改善箇所説明図

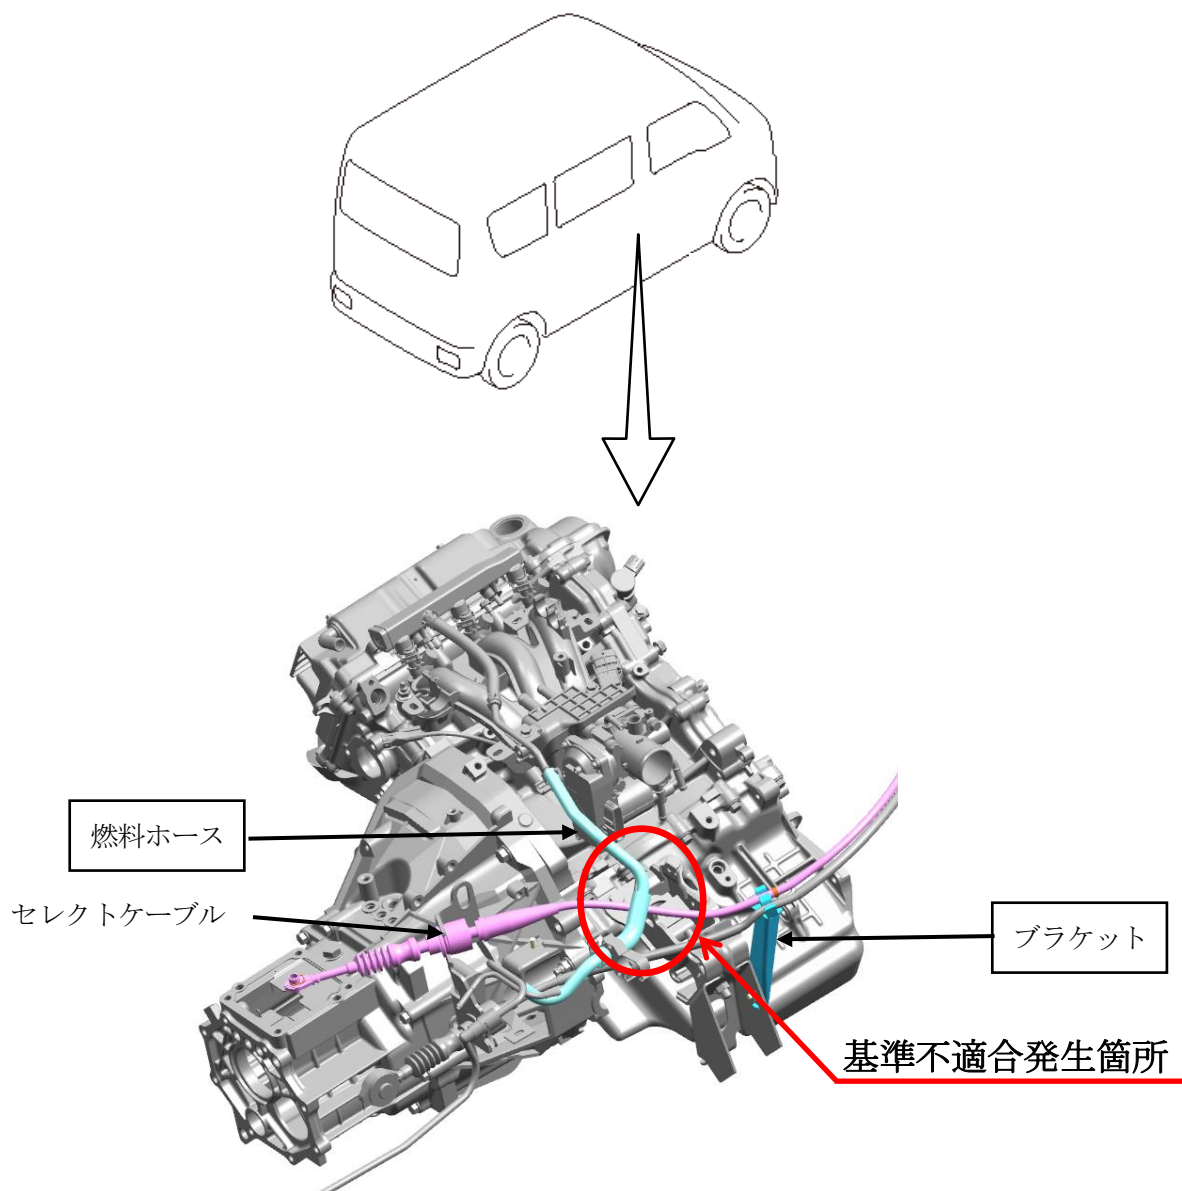
手動変速機のセレクトケーブルを固定するブラケット形状が不適切なため、セレクトケーブルと燃料ホースが接触しているものがある。そのまま使用を続けると、最悪の場合、燃料ホースに穴が開き、燃料が漏れるおそれがある。

全車両、セレクトケーブルを固定するブラケットを対策品に交換すると共に、燃料ホースを新品に交換する。

識別： I Dプレートに白金色の丸シールを貼付する。
